MINISTERIO DE AMBIENTE Y DESARROLLO SOSTENIBLE

AUTO No. **410** -

"Por el cual se requiere información adicional y se toman otras determinaciones"

Que mediante radicado No E1-2019-090816174 del 09 de agosto 2019, la sociedad MINERA DE COBRE QUEBRADONA S.A., con NIT 900.156.833-3, presentó ante la Dirección de Bosques, Biodiversidad y Servicios Ecosistémicos del Ministerio de Ambiente y Desarrollo Sostenible, solicitud de levantamiento parcial de veda para las especies de flora silvestre que se verán afectadas por el desarrollo del proyecto "*Minera de Cobre Quebradona*", localizado en jurisdicción del municipio de Jericó en el departamento de Antioquia.

Tabla 10. Factor de reposición para especies de helechos arborescentes vedadas a nivel nacional consolidado.

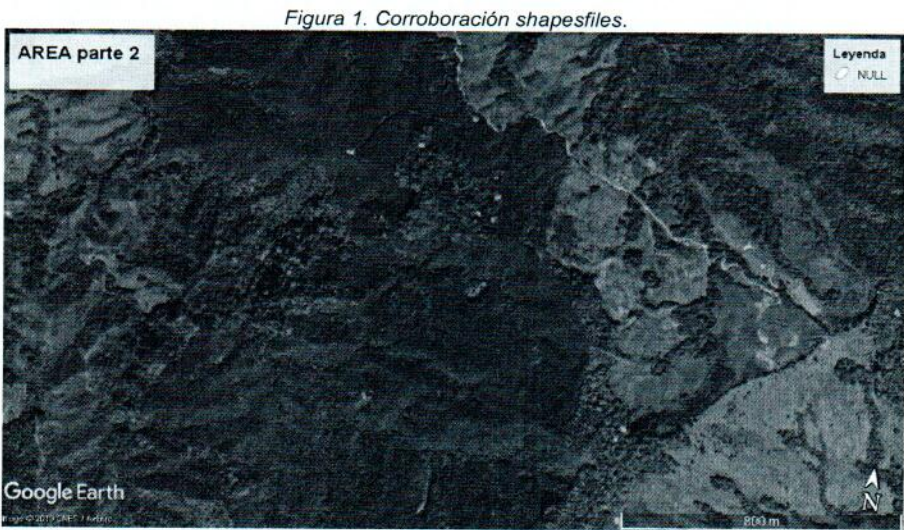
En tal sentido para las especies mayores a 1,5 metros de altura, se debe proponer reposición plantando un número de individuos de la misma especie por cada individuo en veda que será talada. Este factor de reposición está en un rango de 3 a 15 por cada individuo, dependiendo de la especie y sus características, por lo tanto, la sociedad Minera de Cobre Quebradona S.A., deberá realizar la reposición basado en la propuesta de la Dirección de Bosques, Biodiversidad y Servicios Ecosistémicos - MADS (2017), calculada a partir de información del Catálogo de plantas y líquenes de Colombia⁷, donde se analizó que la reposición deberá ser de la siguiente forma:

- b. Incluir medidas de manejo para los organismos presentes en otros sustratos no epifitos.
 - c. Presentar una medida para el manejo de las especies arbóreas, donde para las especies mayores a 1,5 metros de altura, se debe proponer reposición plantando un número de individuos de la misma especie por cada individuo en veda que será talada. Este factor se debe basar en el análisis realizado por la Dirección de Bosques, Biodiversidad y Servicios Ecosistémicos - MADS (2017), a partir de
